改善箇所説明図

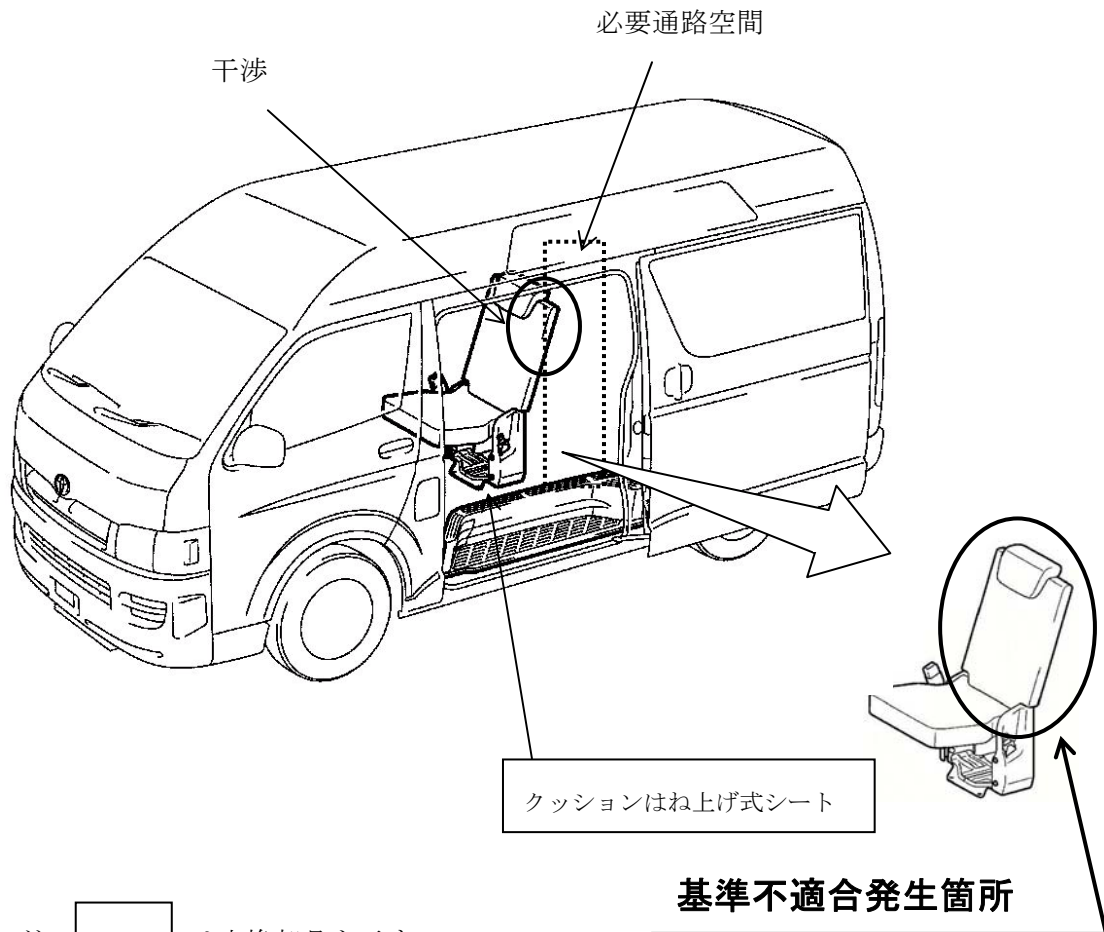
福祉車両（電動スライドドア装着車）を事業用車両に改造した車両において、保安基準第23条第2項に定める通路要件である乗降口から座席へ通じるための必要空間が確保されていない。

全車両、後席第一列クッションはね上げ式シートを対策品と交換する。

識別:改善済車両にはクッションはね上げ式シートのシート取付部左内側に黄ペイントを塗布する。
